REAMENAJARE STRADA ENESCU

DOCUMENTAȚIA DE AVIZARE A LUCRĂRILOR DE INTERVENȚIE – D.A.L.I.

AVIZE ȘI ACORDURI PRIVIND UTILITĂȚILE URBANE ȘI INFRASTRUCTURA:

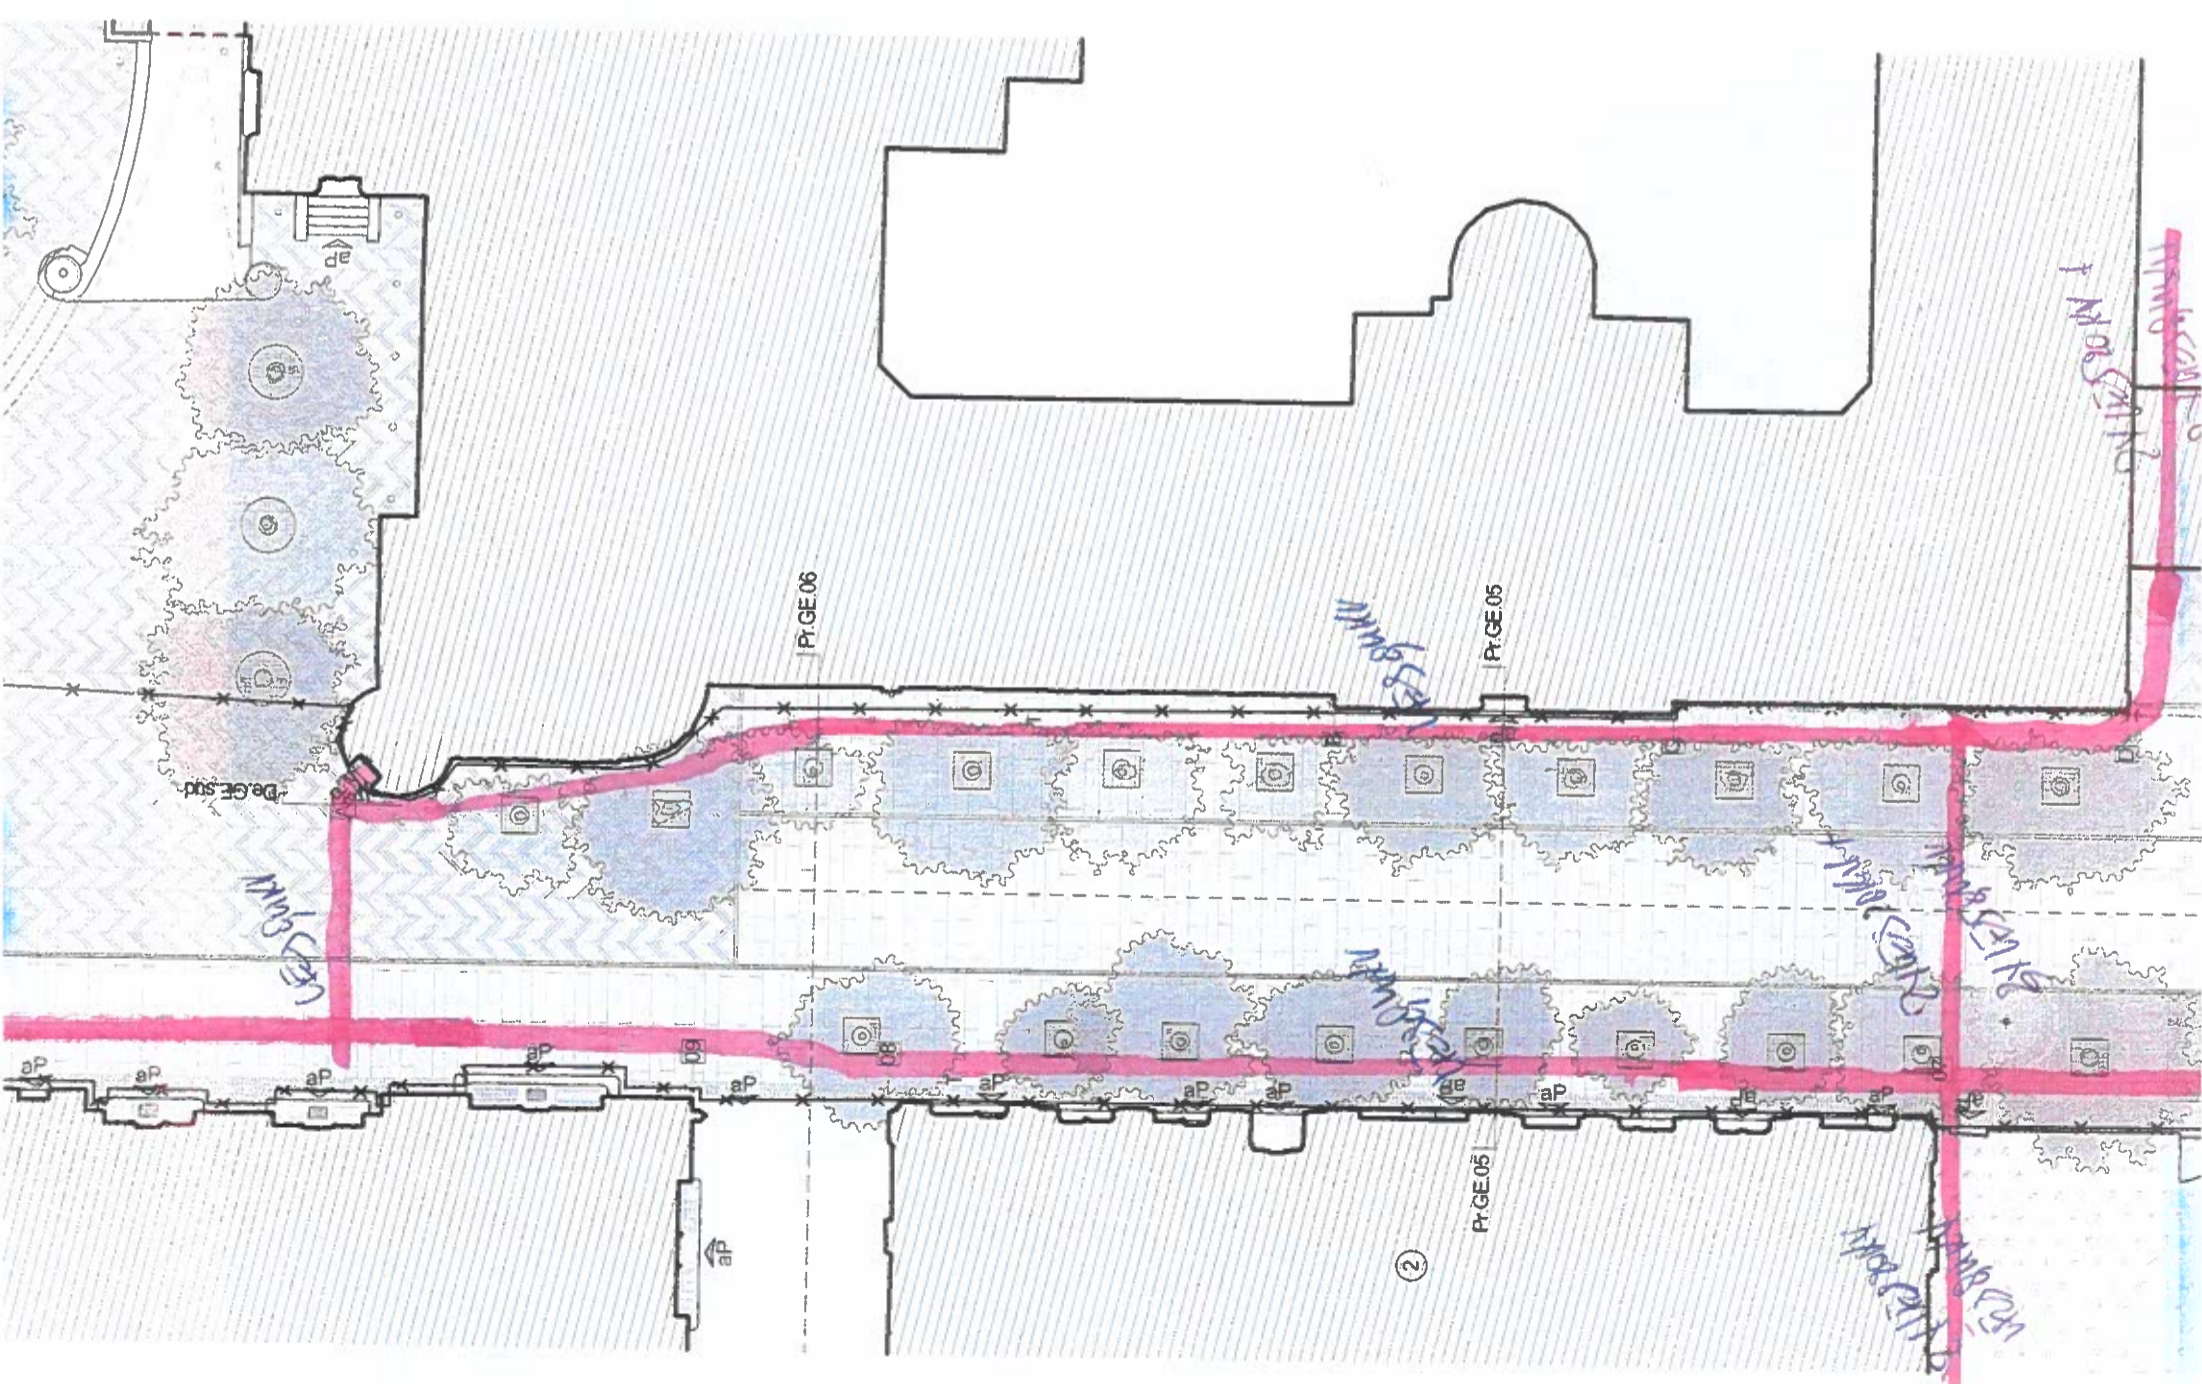
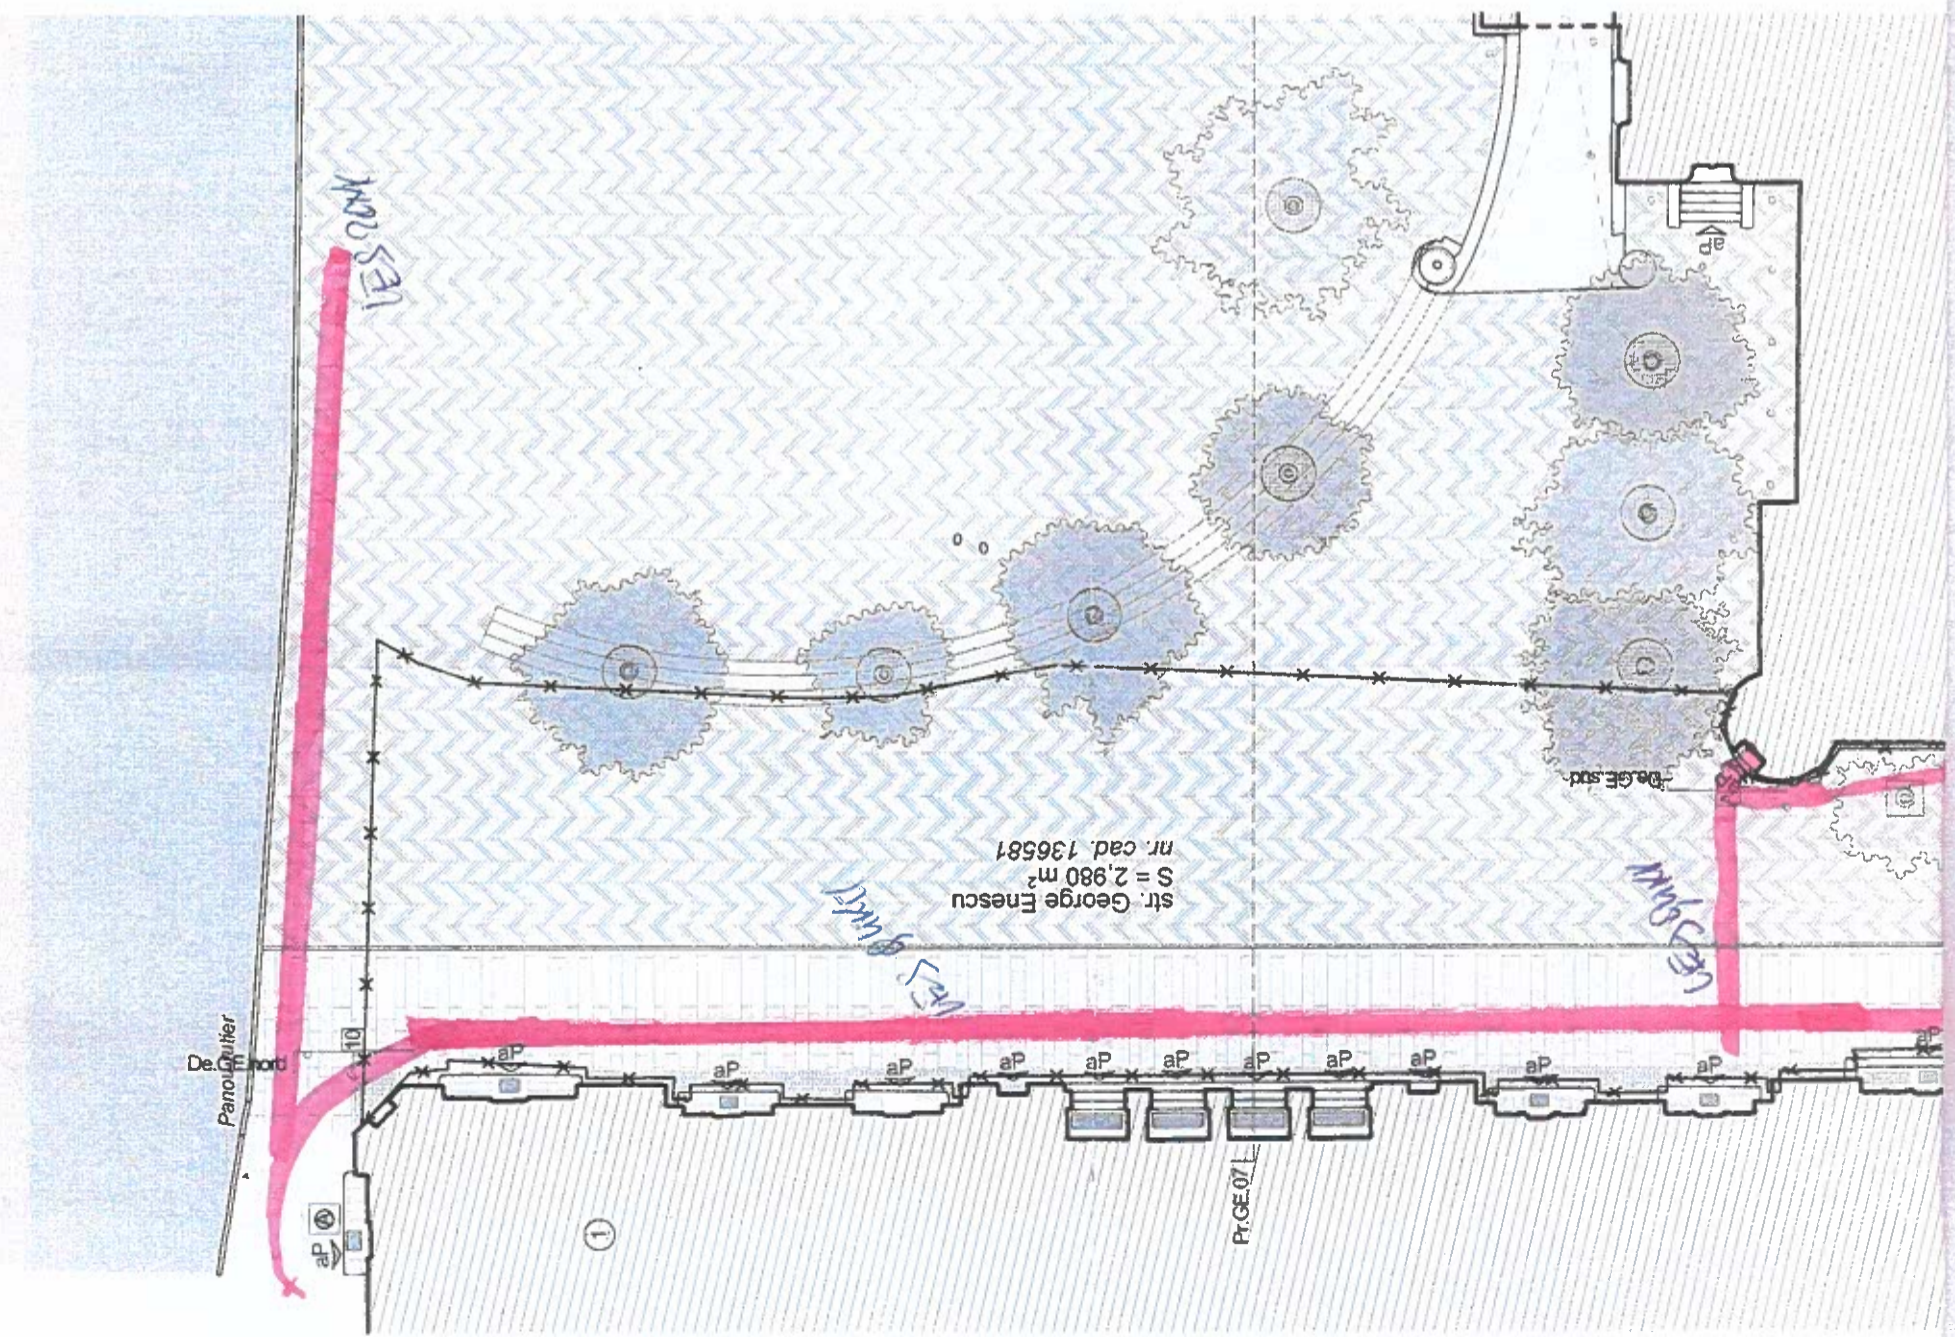
8. Instalațiile de distribuție aparținând OD (operatorului de distribuție) au fost trasate orientativ pe planul de situație anexat.

10. Săpăturile în zona traseelor de cabluri se vor face numai manual, cu asistență tehnică din partea OD (operatorului de distribuție).

Prezentul plan de situație însoțesc avizul nr. **213638108**, din data de **04.04.2022**

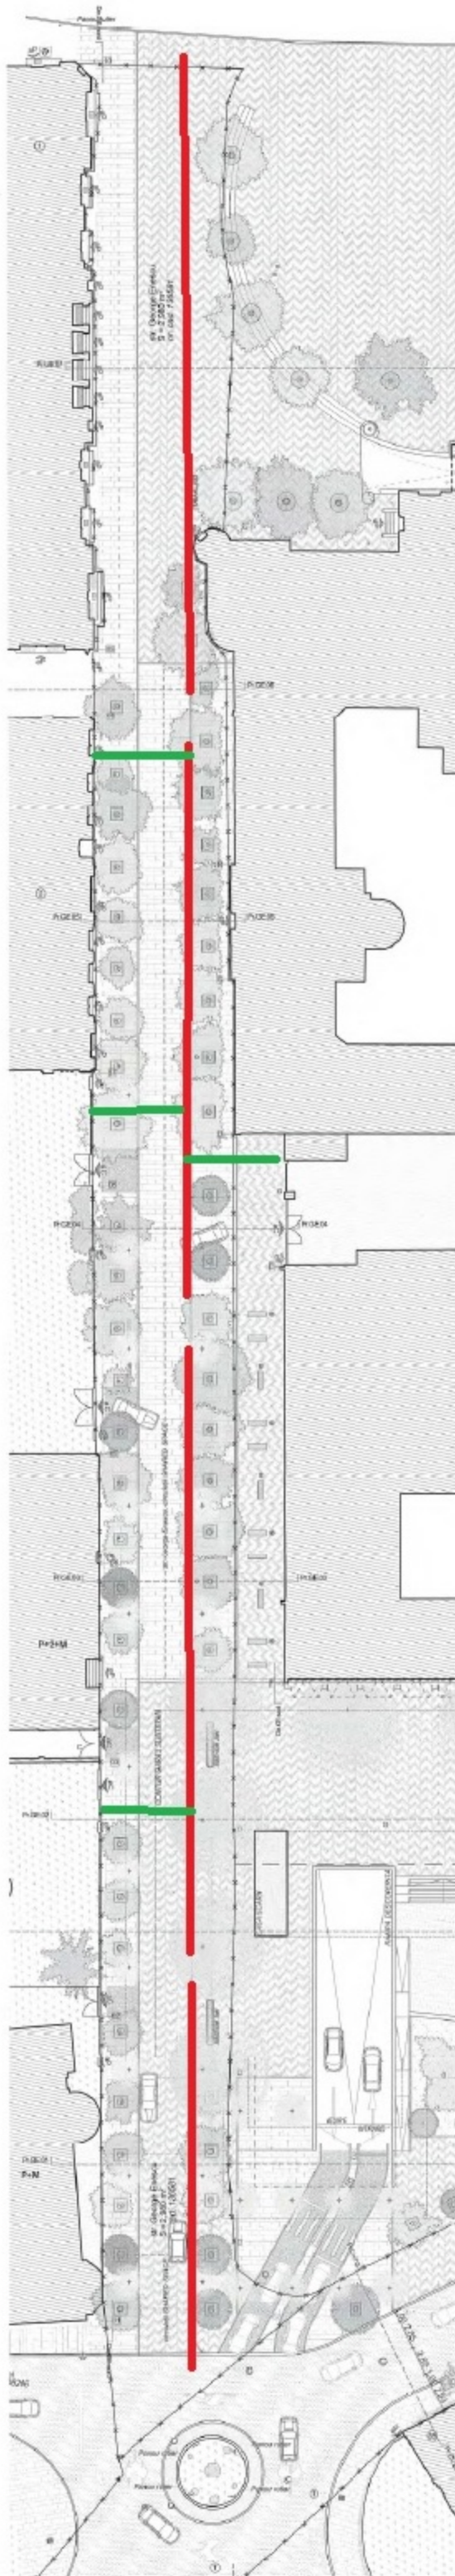
2. Pe planurile de situație, s-a trasat orientativ rețeaua de distribuție gaze naturale. In zona unde urmează să se execute lucrarea mentionata mai sus, există rețea de distribuție gaze naturale, care prin lucrările specifice care se vor executa , ar putea fi deteriorate.

6 Adâncimea de pozare a rețelelor de gaze naturale, la finalizarea lucrărilor de modernizare și reabilitare carosabil, va fi de minim 0,9 m, raportată la cota finală a drumului.

Adâncimea de pozare a rețelilor subterane trasate este cuprinsă între 0,4 m și 0,9 m.
